БОЛТЫ БАШМАКА ГУСЕНИЦЫ

ГОСТ 11674—75

Изменение № 2 ГОСТ 11674—75 Тракторы гусеничные. Болты башмака гусеницы

Изменение № 3 ГОСТ 11674—75 Тракторы гусеничные. Болты башмака гусеницы

Черт. 1

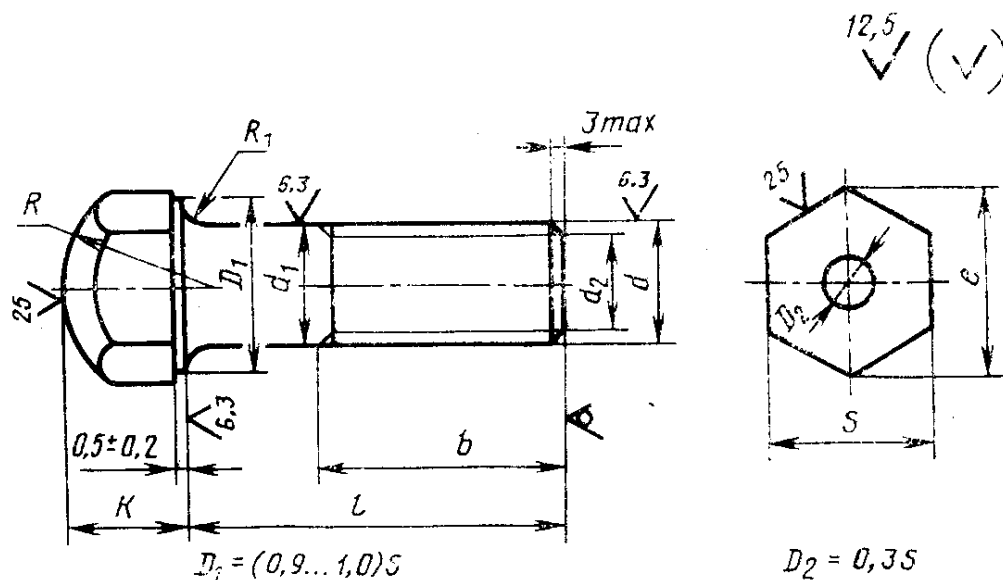
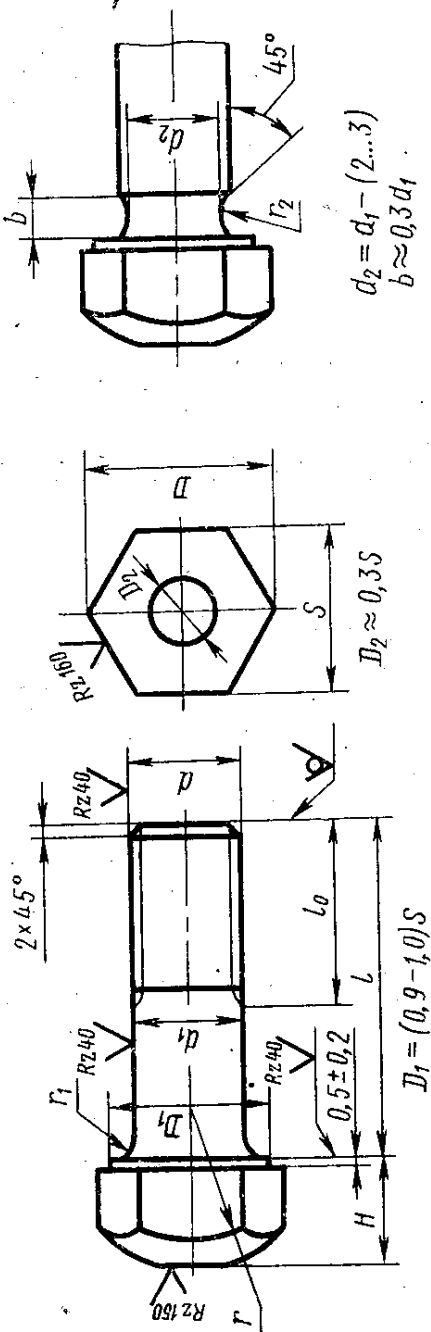
Пункт 1.1. Чертеж 1 заменить новым (вариант исполнения исключить):

Примечание. $d_2 \leq$ внутреннего диаметра резьбы.
